**INFORME DE HITO DE CONTROL
N° 12837-2024-CG/APP-SCC**

**PROYECTO DE INVERSIÓN “MEJORAMIENTO Y AMPLIACIÓN
DE LOS SISTEMAS DE AGUA POTABLE, ALCANTARILLADO Y
TRATAMIENTO DE LAS AGUAS RESIDUALES DE LA CIUDAD
DE HUARMEY, DISTRITO DE HUARMEY - PROVINCIA DE
HUARMEY – DEPARTAMENTO DE ANCASH”**

**HITO DE CONTROL N° 2 – AVANCE DE EJECUCIÓN DE OBRAS
CIVILES, SANITARIAS, ELECTROMECAÓNICAS Y CONDICIONES
PARA EL INICIO DE “PUESTA EN MARCHA”.**

Imagen N° 01: Extracto del plano SH-PL-SAP-PTAP-A-49, que muestra la ubicación de los dos (2) servicios higiénicos junto a las áreas de Espera, Hall e Informes (para uso público).

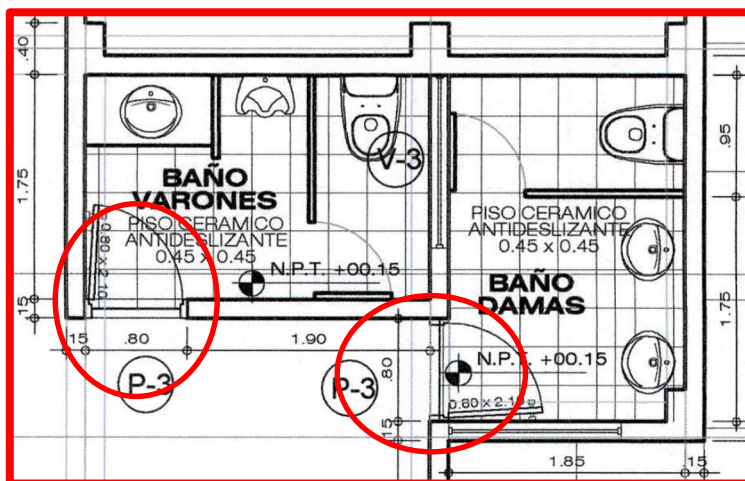
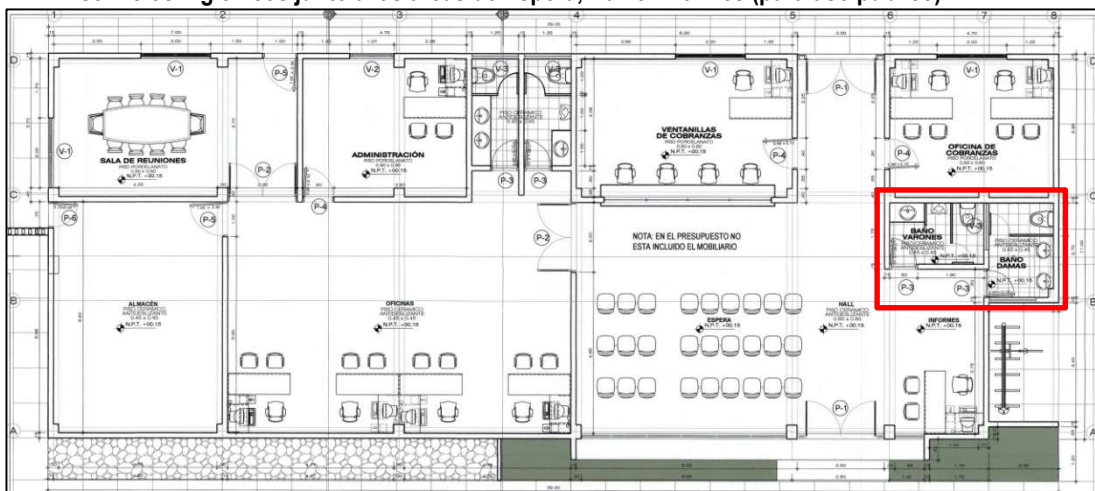
Complementariamente, en los planos de la PTAP contenidos en el Expediente Técnico, el Plano denominado “Arquitectura – Planta de Tratamiento de Agua Potable – Oficinas Administrativas – Sede Huarmey – Planta” con código SH-PL-SAP-PTAP-A-49 (Tomo XVI, folio 537), detalla la construcción de dos (2) servicios higiénicos que se encuentran ubicados junto a las áreas de Espera, Hall e Informes (para uso público), concordante con lo descrito en la Memoria Descriptiva de Arquitectura. Adicionalmente, se ha considerado que las puertas de acceso a estos servicios higiénicos tienen un ancho de vano⁵³ de 0,80m, tal como se muestra en la siguiente imagen:

De la verificación del contenido de la Memoria Descriptiva de Arquitectura y el plano SH-PL-SAP-PTAP-A-49 del Expediente Técnico aprobado, referida al área de atención al público, la Comisión advierte que no se han considerado las facilidades de acceso que permitan implementar los servicios higiénicos destinados para el uso de las personas con discapacidad y movilidad reducida, los cuales tampoco han sido implementados durante la ejecución del Proyecto en contravención de la Norma Técnica de Accesibilidad. Una muestra de ello es que, durante la visita de inspección a la obra realizada el 29 de abril de 2024⁵⁵, la Comisión evidenció la ejecución de dos (2) servicios higiénicos, destinados para prestar servicios de atención al público, los cuales no cuentan con las facilidades de acceso para ser utilizados por personas con discapacidad y movilidad reducida, pues se constató que los anchos de vano de las puertas de acceso a estos dos (2) servicios higiénicos son de 0,78m y 0,80m⁵⁶, es decir, menor al ancho mínimo de vano de 1,00m requerido como una de las condiciones de diseño indicadas en la Norma Técnica de Accesibilidad para servicios higiénicos de personas con discapacidad y movilidad reducida.

Imagen N° 02 – Puertas de accesos a servicios higiénicos en el área de atención al público, evidenciados en el Acta de visita de inspección.

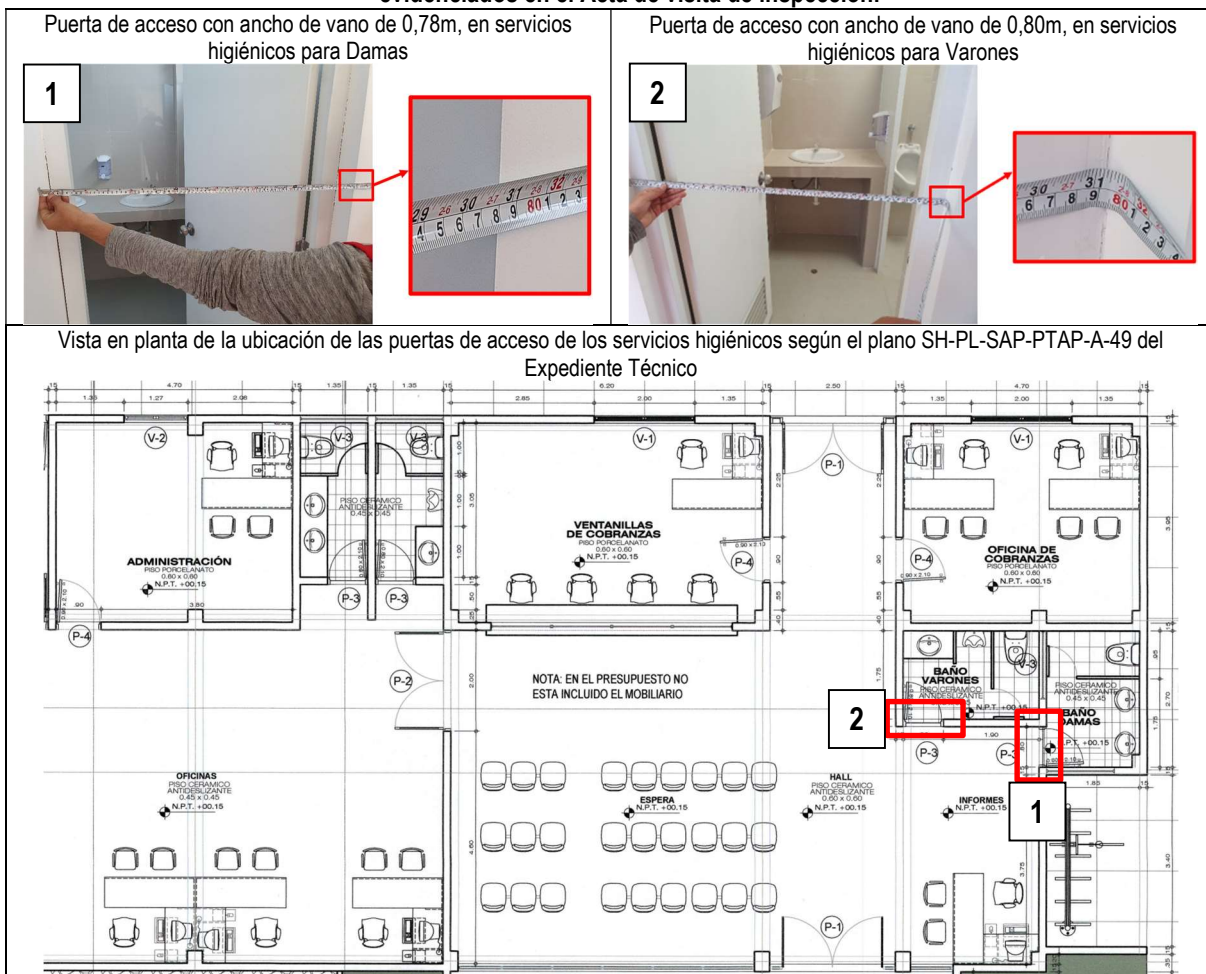
Es de precisar que, de los 4 servicios higiénicos constatados en el Acta, 2 de ellos se ubican en el área de Oficinas (para uso de empleados), y los otros 2 se ubican en el área de Espera, Hall e Informes (para uso público).

Imagen N° 03: Diagrama Unifilar de los circuitos eléctricos del Tablero de distribución TD – Caseta de Válvulas del Reservoirio R3

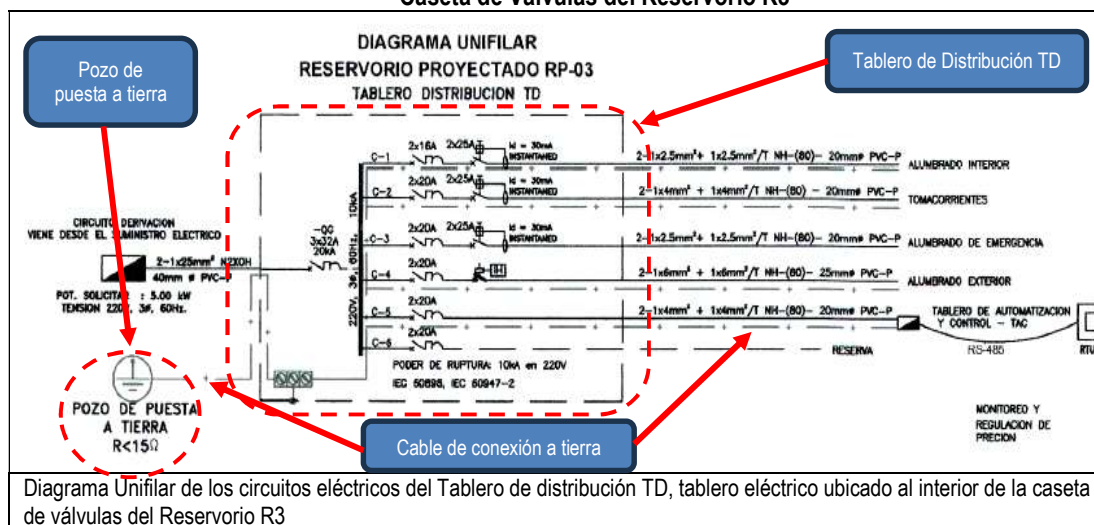
Ahora bien, en el plano SH-PL-SAP-RP-03-IE-03 “Instalaciones eléctricas Reservoirio Projectado RAP-3 Luminaria, Tomacorriente, Diagrama Unifilar” del Expediente Técnico **se identifica el diagrama unifilar de los circuitos eléctricos en baja tensión (220 V) del Tablero de Distribución TD del reservorio R3**, la interconexión del Tablero de Distribución con el Pozo de puesta a Tierra a través del cable de conexión a tierra, así como el detalle de la distribución física del Tablero de Distribución TD, el cable o conductor de conexión a tierra⁶⁶ y la cajuela de inspección del pozo a tierra en la Caseta de Válvulas del Reservoirio R3, como se advierte en las imágenes N° 03 y N° 04:

Postes de alumbrado ubicados al interior del tanque de reserva R-3 presentan una caja de paso de cables empotrado en un cono de concreto en la base de los postes.

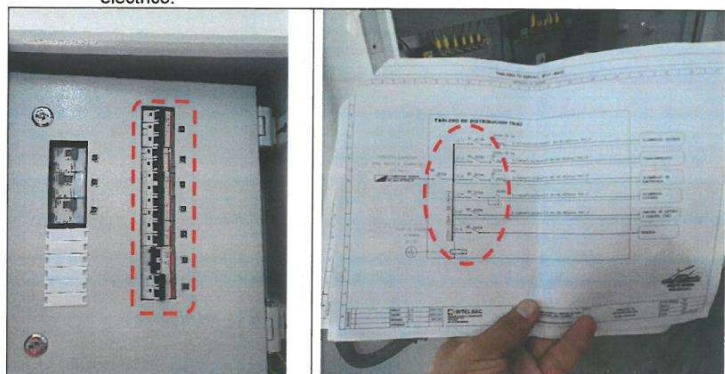
- 2 Se identifica que el cableado subterráneo de alimentación eléctrica de todos los postes de alumbrado ubicados al interior del tanque de reserva R-3, pasan por el interior de los postes a través de un agujero perforado en los postes de concreto armado centrifugado.

En las cajas de paso se identifica la perforación de los postes de concreto para alumbrado con el fin de permitir el paso de los cables subterráneos al interior del poste. Se observa deterioro y desprendimiento de las cintas de aislamiento en los empalmes eléctricos.

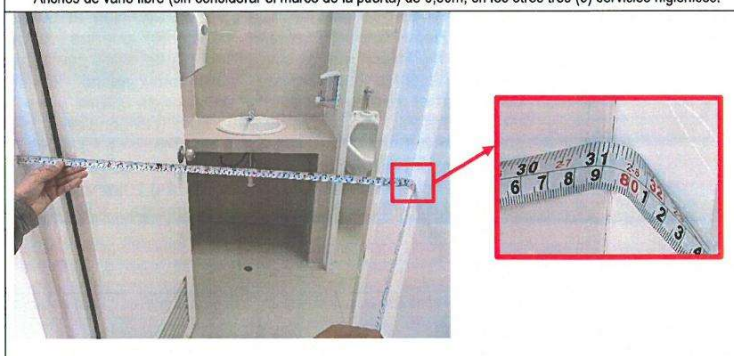
Anchos de vano libre (sin considerar el marco de la puerta) de 0,80m, en los otros tres (3) servicios higiénicos.

Ubicación de vista en planta según el plano denominado "Arquitectura – Planta de Tratamiento de Agua Potable – Oficinas Administrativas – Sede Huarmey – Planta" con código SH-PL-SAP-PTAP-A-49, del Expediente Técnico.

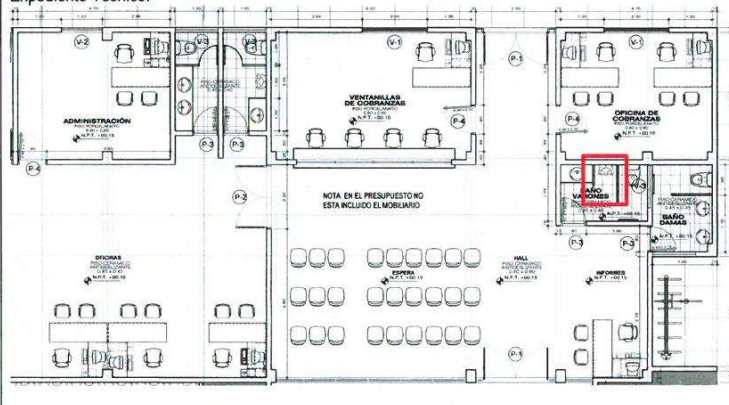
Dentro del servicio higiénico de varones hay un urinario con espacio de 0,70m, dentro del cual este urinario está colocado a 0,25m de una de las paredes de separación.

Ubicación de vista en planta según el plano denominado "Arquitectura – Planta de Tratamiento de Agua Potable – Oficinas Administrativas – Sede Huarmey – Planta" con código SH-PL-SAP-PTAP-A-49, del Expediente Técnico.

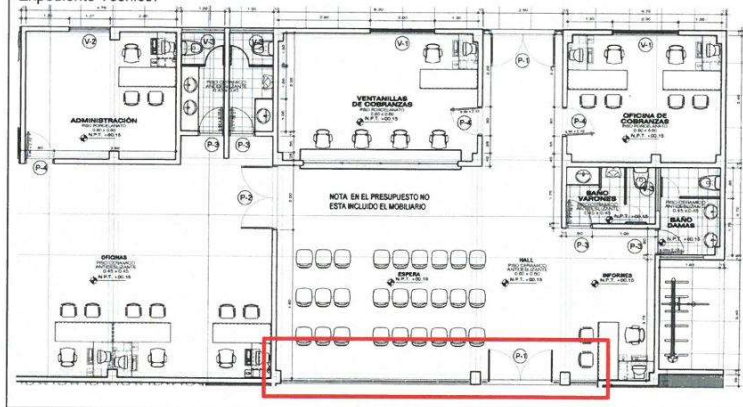
En el ingreso del Edificio Administrativo de la PTAP, el vidrio de la puerta y ventanas, no contienen indicadores visuales de contraste que abarquen el ancho de dicho material.

Vista en planta de la Cisterna de agua potable y Cisterna de agua para regadío del cerco vivo de la PTAR con sus respectivas cámaras secas y tuberías de ventilación.

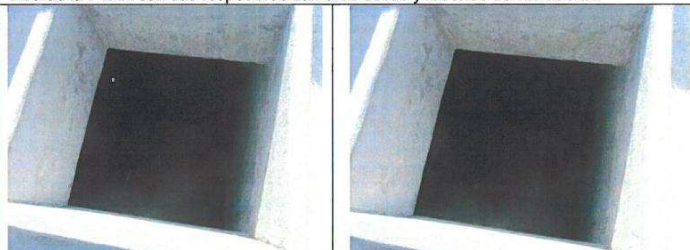
- 25 En Cisterna de agua potable y Cisterna de Agua para regadío del cerco vivo de la PTAR: falta la instalación de las electrobombas del sistema de riego, falta la escalera de acceso a las casetas de las electrobombas; asimismo, en salida de tubo de ventilación no se tiene malla de protección, conforme de detallan en las tomas fotográficas.

Interior de cámara seca de la cisterna de agua para regadío del cerco vivo, falta la instalación de las electrobombas; y falta escalera de acceso para el interior.

Espacio disponible de 1.0 m, frontis de los tableros eléctricos ubicados al interior de la caseta del grupo electrógeno.

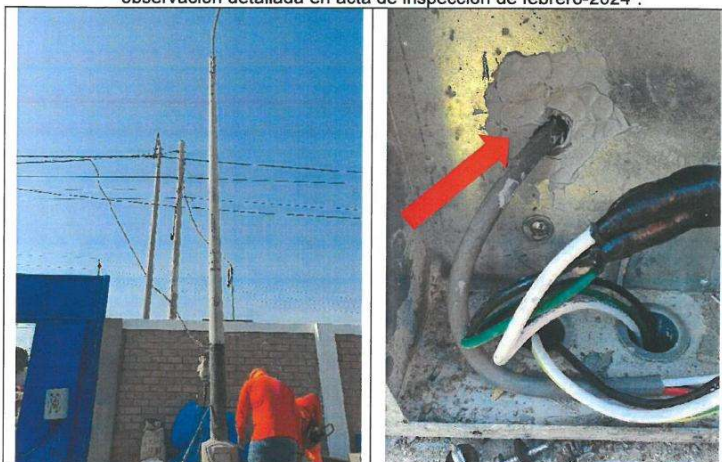
- 31 Se identifica espacio disponible de 1.0 m en el frontis de los tableros eléctricos al interior de la caseta del grupo electrógeno, distancia acorde a lo normado por el código nacional de electricidad.

Acceso al área del pozo PP-03 interrumpido por un árbol.

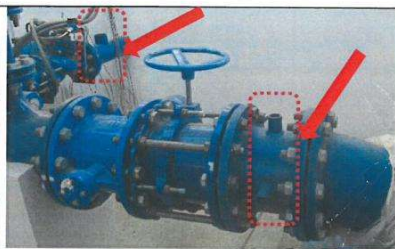
34 Se evidencia que el acceso al área del pozo PP-03 se encuentra interrumpido por un árbol.

Tubería de rebose del Pozo PP-03 sin apoyo de dados de concreto

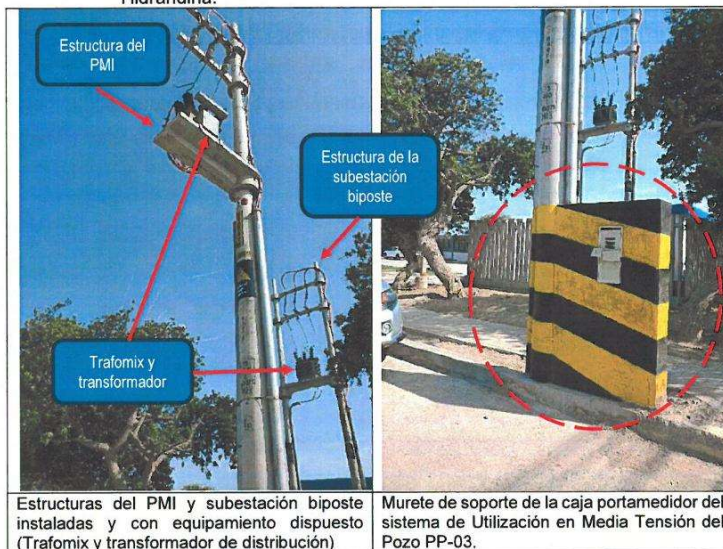
Detalle codo de la Tubería de rebose del Pozo PP-03, sin malla de protección y la caja de rebose no tiene rejilla.
